DIRECTION DES ÉVALUATIONS ENVIRONNEMENTALES

**Rapport d'analyse environnementale
pour le projet de cogénération à la biomasse sur le territoire de la
ville de Thurso et du canton de Lochaber-Partie-Ouest par
Fortress Cellulose Spécialisée**

Dossier 3211-12-166

Le 18 avril 2011

FIGURE 2 – BÂTIMENTS DU PROJET DE COGÉNÉRATION

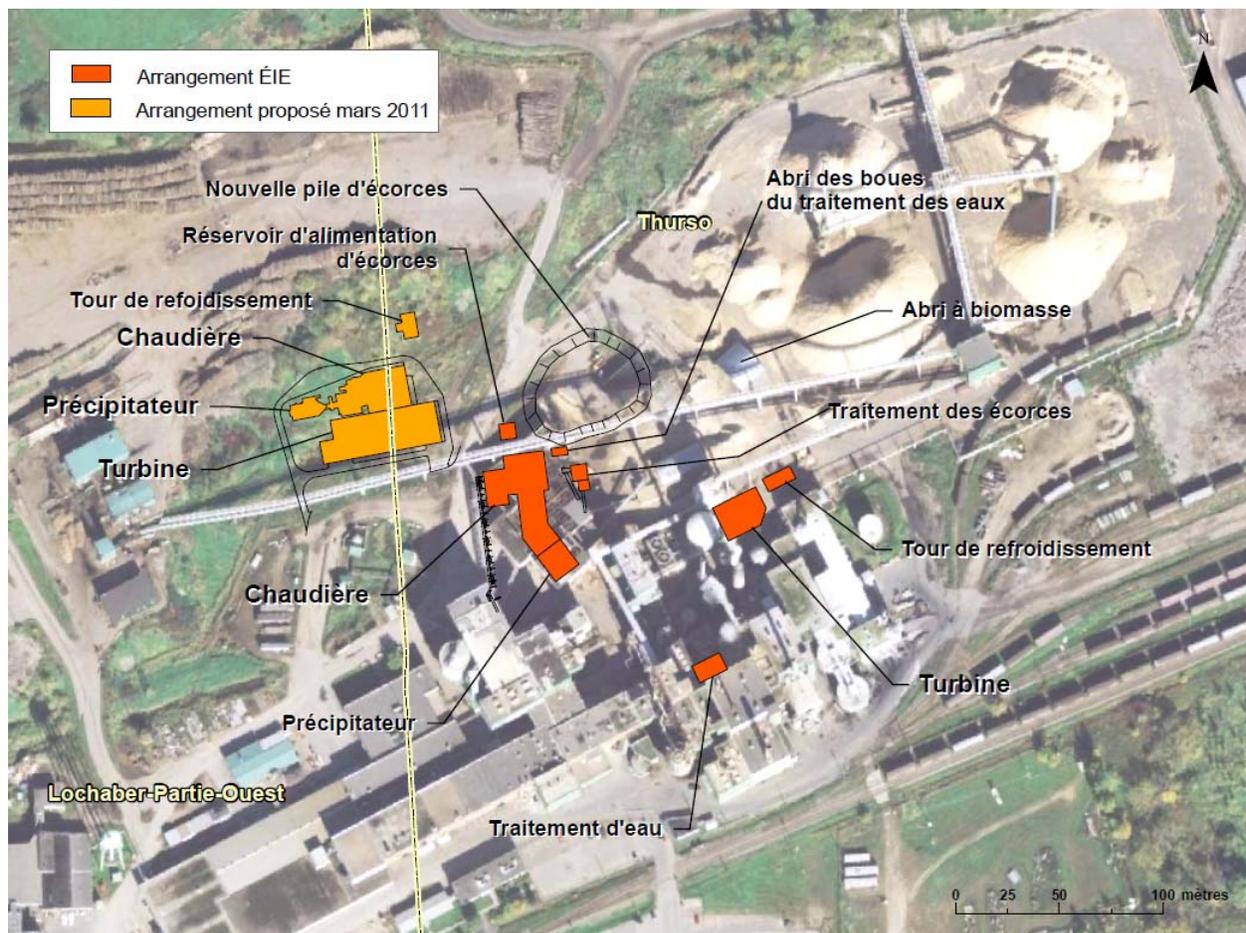
À l'étape de l'ingénierie détaillée, il est apparu que la présence de câbles électriques au voisinage de l'emplacement proposé de la nouvelle centrale de cogénération ne permettra pas d'installer la grue nécessaire à la construction des installations. Pour solutionner ce problème, Fortress a proposé en mars 2011 un nouvel arrangement des installations par rapport à celui présenté à l'étude d'impact. Les bâtiments abritant la chaudière, la tour de refroidissement, le précipitateur électrostatique et la turbine ont été regroupés et disposés à une centaine de mètres plus au nord-ouest sur un terrain vacant. Avec ce déplacement, une partie de la centrale de cogénération sera construite sur le territoire du canton de Lochaber-Partie-Ouest et non uniquement sur le territoire de la ville de Thurso; ce qui était le cas auparavant (voir figure 2).

Un document décrivant les répercussions environnementales associées à ce nouvel emplacement a été déposé par Fortress au MDDEP. Il n'y a pas d'impact majeur différent associé à ce nouvel emplacement. Selon ce document, le seul impact additionnel mineur sera une plus grande visibilité des installations pour un observateur se déplaçant sur la route 148. L'impact visuel, tout comme avant la relocalisation, n'est pas problématique; la construction la plus visible sera la cheminée, haute de 61 m, qui s'ajoutera aux six cheminées de la même hauteur déjà présentes à

l'usine. Le nouvel emplacement réduira les rayons d'impact suite à une explosion de la chaudière et la nuisance sonore pour les citoyens.

En mars 2011, Fortress a déposé une nouvelle localisation de la chaudière, de la turbine, de la tour de refroidissement et du précipitateur (voir figure 2). Ces bâtiments seront installés sur un nouveau terrain vacant, à quelques cent mètres au nord-ouest de l'ancien emplacement. Fortress a proposé de reprendre la caractérisation des sols sur ce nouvel emplacement et de soumettre les résultats au MDDEP, préalablement à l'émission du certificat d'autorisation en vertu de l'article 22 de la Loi sur la qualité de l'environnement pour la construction de la centrale. Le dépôt de cette étude, à l'étape ultérieure de la demande du certificat d'autorisation au MDDEP et non avant l'émission du décret, est acceptable suite aux résultats obtenus dans l'étude préalablement déposée puisqu'on peut s'attendre à des résultats similaires. Cette étude devra être déposée avec la demande du certificat d'autorisation pour la construction de la centrale.

Figure 4.1

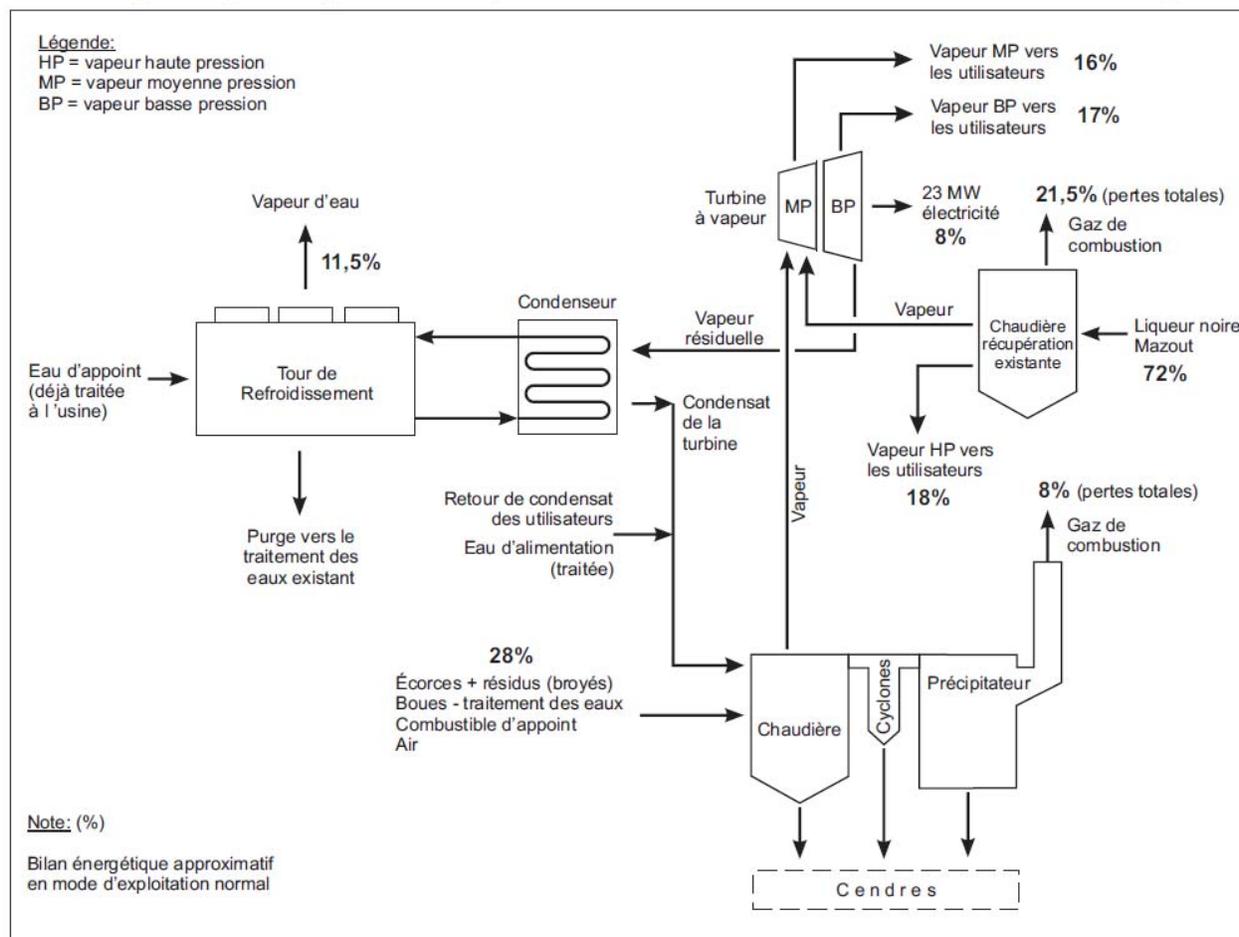
Note : Suite au choix des équipements en mars 2011, la puissance nominale de l'alternateur est de 24,3 MW d'électricité, plutôt que 23 MW inscrite dans cette figure.
